RESPUESTAS a los comentarios recibidos respecto al Proyecto de Norma Oficial Mexicana PROY-NOM-088/1-SCT1-2001, Telecomunicaciones-Radiocomunicación-Equipos de microondas para sistemas del servicio fijo multicanal punto a punto y punto a multipunto-Parte I: Radio acceso múltiple, publicado el 6 de febrero de 2002.

**RESPUESTAS A LOS COMENTARIOS RECIBIDOS RESPECTO AL PROY-NOM-088/1-SCT1-2001,
TELECOMUNICACIONES-RADIOCOMUNICACION-EQUIPOS DE MICROONDAS PARA SISTEMAS
DEL SERVICIO FIJO MULTICANAL PUNTO A PUNTO Y PUNTO A MULTIPUNTO - PARTE 1:
RADIO ACCESO MULTIPLE, PUBLICADO EN EL DIARIO OFICIAL DE LA FEDERACION
EL DIA 6 DE FEBRERO DE 2002**

Figura 3. Configuraciones básicas para mediciones del método opcional

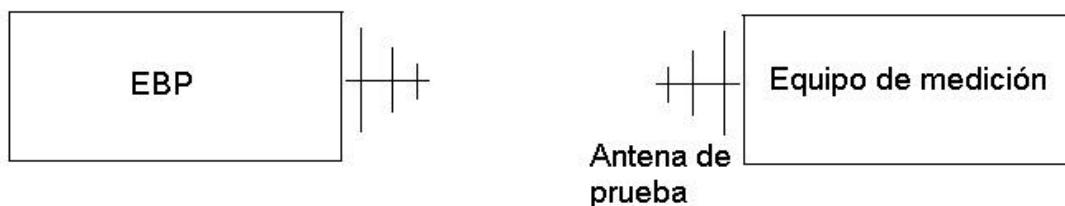
"Consideramos que es necesario armonizar los métodos de prueba y las condiciones normalizadas de prueba tomando como referencia los trabajos realizados en la elaboración del Anteproyecto NOM-155-SCT1-2001, Telecomunicaciones-Radiocomunicación-Equipo de Radiocomunicaciones-Equipo de radiotelefonía con tecnología celular digital; para ello se tendría que respetar en todo momento las posibles diferencias en función de la tecnología o lo que sea aplicable."

En el mismo subcapítulo se agregó el método 2 (opcional):

“Método 2 (opcional).

Las mediciones se deben efectuar en un sitio de pruebas y condiciones de operación normalizados.

Medición de frecuencias de operación después de la antena (radiada).

Consideraciones

En la figura 2 se muestra el diagrama de bloques del arreglo de prueba para la medición de la PIRE.

-Se fija la imagen del equipo de medición y se busca el pico máximo en la gráfica del analizador y se toma la lectura correspondiente en frecuencia.

Los resultados de esta prueba deben cumplir con lo especificado en los puntos 5.1 y 5.2.”
